Syndicat des transports d'Ile-de-France

Délibération n°2016/029
Séance du 17 février 2016

DECLARATION DE PROJET
TRAMWAY T10 ANTONY-CLAMART

Illustration 1. Plan général des Travaux ajusté

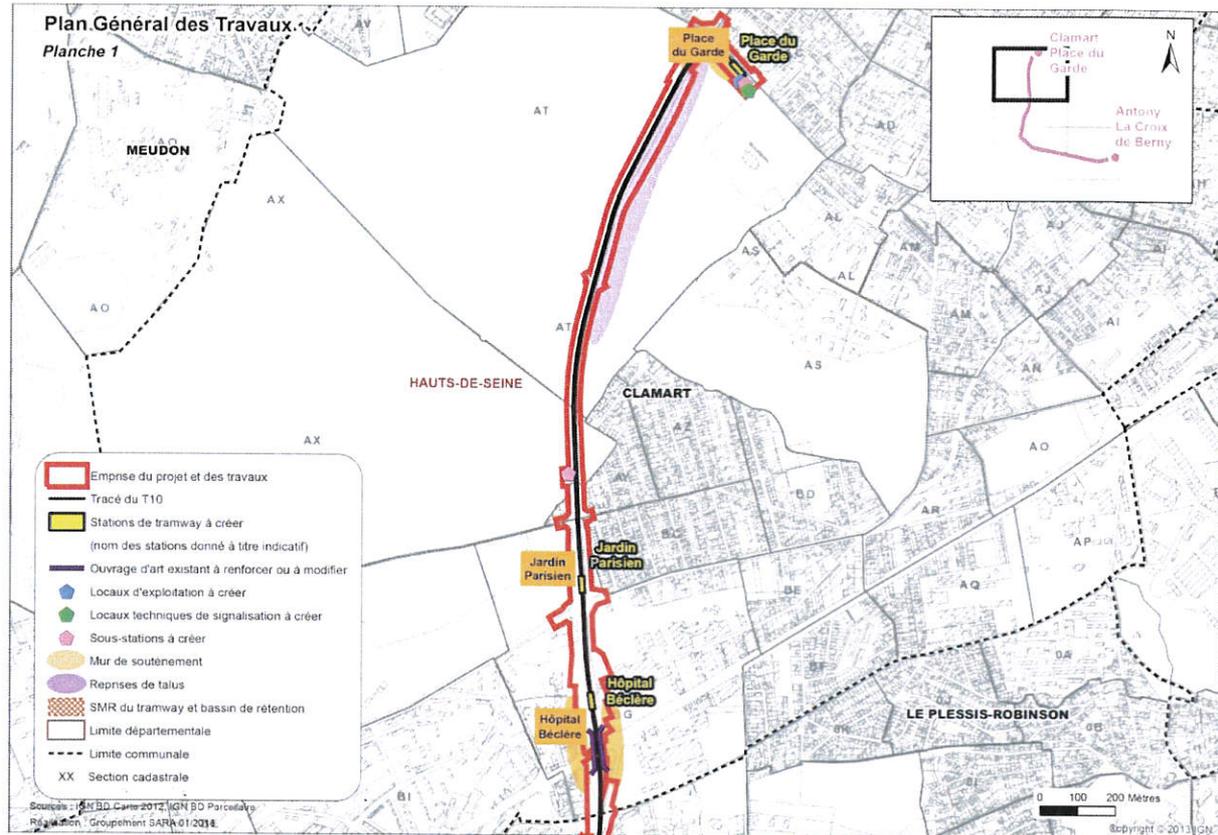
L'itinéraire cyclable sur Clamart présenté dans le dossier d'enquête, consistant à requalifier le chemin du vieux cimetière a soulevé un rejet unanime du public et des associations et les nombreux arguments présentés ont convaincu la commission

d'enquête de la nécessité de proposer un autre itinéraire qui permette d'assurer la continuité des modes actifs accompagnant le projet de tramway T10. Il apparaît ainsi que seule l'insertion de cet aménagement au niveau de la RD2, le long de la plateforme du tramway soit possible et admissible. La commission d'enquête émet donc une réserve au projet, demandant de poursuivre les études en vue de réaliser les aménagements nécessaires à ces modes actifs et leur bonne insertion sur la RD2 en forêt de Meudon et de veiller à sécuriser l'arrivée place du garde au débouché de l'itinéraire emprunté par les cyclistes. Il conviendra dès lors d'exclure le chemin du vieux cimetière du périmètre de la DUP.

Les maîtres d'ouvrage s'engagent à intégrer sur la RD 2, en traversée de forêt de Meudon, une voie verte le long de la plate-forme tramway et à réduire la vitesse autorisée pour les véhicules routiers à 50 km/h sur cette section.

Les aménagements prévus sur le chemin du Vieux Cimetière ne seront donc pas réalisés, celui-ci sera exclu du périmètre du projet conformément au plan ci-dessous. Le dossier de mise en compatibilité du PLU de Clamart sera ajusté.
